COMUNE DI BELLA

OGGETTO: [ID_VIP: 5580] Istanza per l'avvio del procedimento di verifica di assoggettabilità a VIA ai sensi dell'art. 19 del D.Lgs 152/2006 e ss.mm.ii. relativo ad una variante al Progetto di un impianto eolico denominato "Monte Raitiello" autorizzato con DGR n. 1415 del 23.10.2012 della Regione Basilicata per una potenza complessiva di 80 MW, sul territorio comunale di di Muro Lucano e opere accessorie nei comuni di Bella, Balvano e Baragiano. Proponente: società Monte Raitiello S.r.l... **Osservazioni ai sensi del comma 4 dell'19 del D.Lgs.152/2006.**

ATTRAVER SAMENTO FIUMARA PLATANO

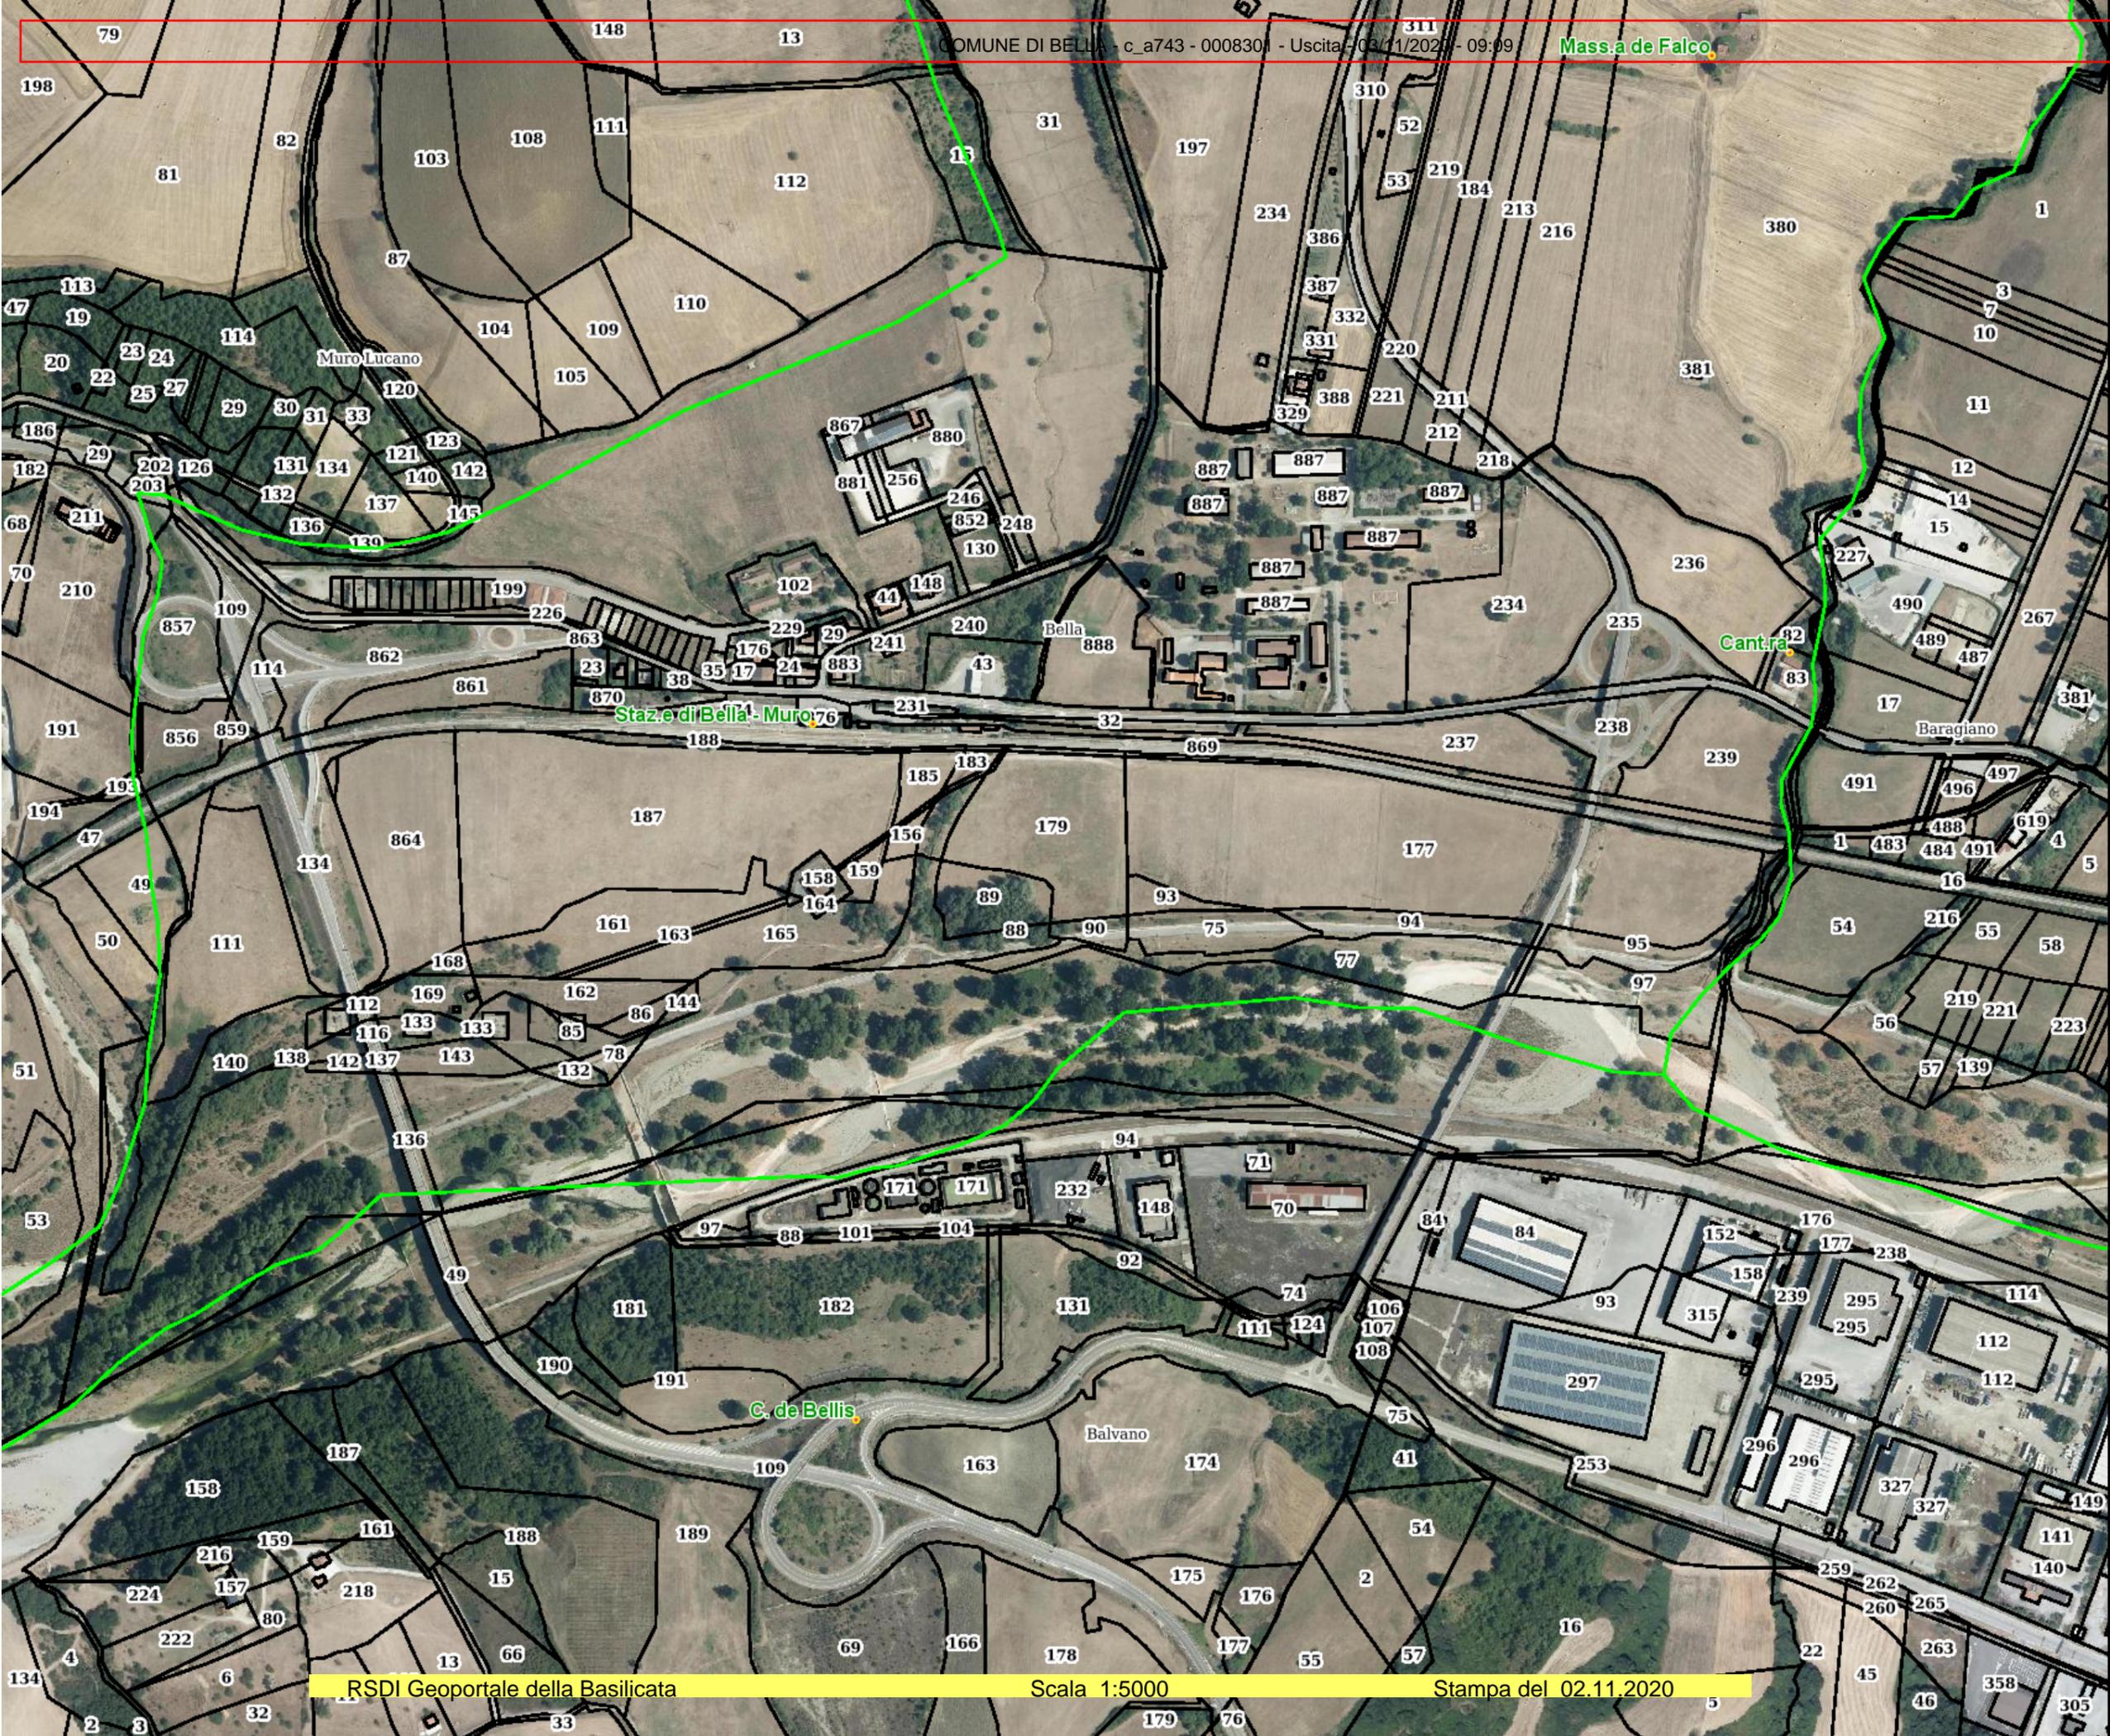
Lo scrivente dott. Donato Gamma, Responsabile dell'Ufficio Tecnico del Comune di Bella, in merito all'intervento di cui all'oggetto, fa osservare che sarebbe di minore impatto e meno problematico se il "cavidotto interrato in media tensione per il collegamento delle turbine alla sottostazione di trasformazione di lunghezza pari a circa 10,3 Km (denominato cavidotto esterno)" attraversasse la fiumare Platano mediante il primo viadotto (verso la foce) e non quello previsto nel progetto preliminare visionato.

La modifica proposta comporterebbe:

- a) Invariabilità delle distanze di progetto;
- b) Il non attraversamento del cavidotto del centro abitato di Bella Muro;
- c) La mancata interferenza con i sottoservizi presenti nel centro abitato;
- d) Una distanza maggiore, dei circa 27 mt attualmente previsti, dal binario ferroviario della linea Taranto Roma;
- e) La mancata presenza del cavidotto all'interno di un punto di trasferimento, previsto dal Piano dei Trasporti Regionale, tra rete ferrata e gomma;
- f) La diminuzione dei lavori di fiancheggiamento del cavidotto lungo la SS7 Appia, inserita dalla Soprintendenza dei Beni Ambientali nell'elenco delle strade tutelate;
- g) La mancata interferenza tra i cantieri aperti e prossimi all'apertura (Ammodernamento della stazione Ferroviaria, realizzazione rotonda sulla SS7 e ammodernamento stazione autobus);

Si allega lo stralcio dell'area interessata dal quale si evince quanto, in modo sintetico, è stato evidenziato.
